## **VERBALE della riunione del 20 Febbraio 2024 – ore 10,00**

- 1. Città di Corleone - Progetto di fattibilità tecnica ed economica relativo alla realizzazione di un "Polo di Trattamento di rifiuti solidi urbani provenienti dai Comuni del territorio facenti parte della SRR, e precisamente la realizzazione in C/da Ponte Aranci — Frattina di una Piattaforma integrata di trattamento di RSU provenienti da raccolta differenziata";**
- 2. Varie ed eventuali.**

**Il Presidente delegato** cede quindi la parola al Relatore, Ing. Giuseppe Trippiedi, Ingegnere Capo del Genio Civile di Palermo, che espone il contenuto della relazione d'istruttoria integrativa del proprio Ufficio trasmessa con nota prot. n. 17719 del 09/02/2024 che di seguito si riporta integralmente:

Figura 1 Stralcio 09\_RS12EPF0009A0\_Inquadramento\_territoriale-signed\_signed\_signed\_firmato\_Rev A 29/12/2022

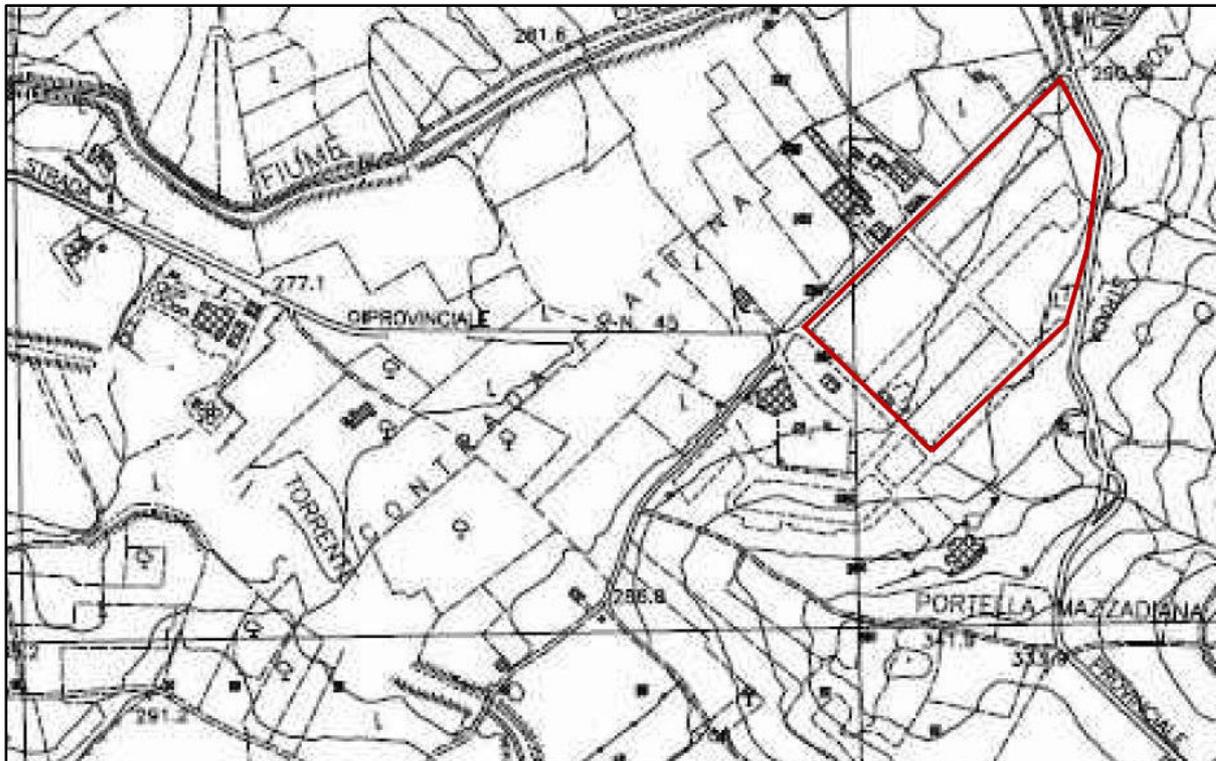
Constatato che per la realizzazione del "Progetto di una piattaforma integrata di trattamento dei RR.SS.UU. da realizzare in C.da Frattina nel Comune di Corleone", non sono previste interferenze né lavorazioni/installazioni da eseguire in fascia di rispetto di strade statali, si rappresenta che non è dovuta alcuna espressione di parere da parte di questa ANAS - Area Gestione Rete Palermo.

Risulta utile evidenziare che l'art. 26 comma 2 del Regolamento per l'esecuzione del Codice della Strada stabilisce in 30,00 m dal confine stradale la fascia di rispetto per le strade di tipo "C", pertanto eventuali attività volte a modificare lo stato dei luoghi in detta fascia, nella fattispecie qualora non rilevate, non riportate o sopraggiunte al progetto in argomento successivamente alla presente, necessitano di apposita autorizzazione da parte di ANAS.
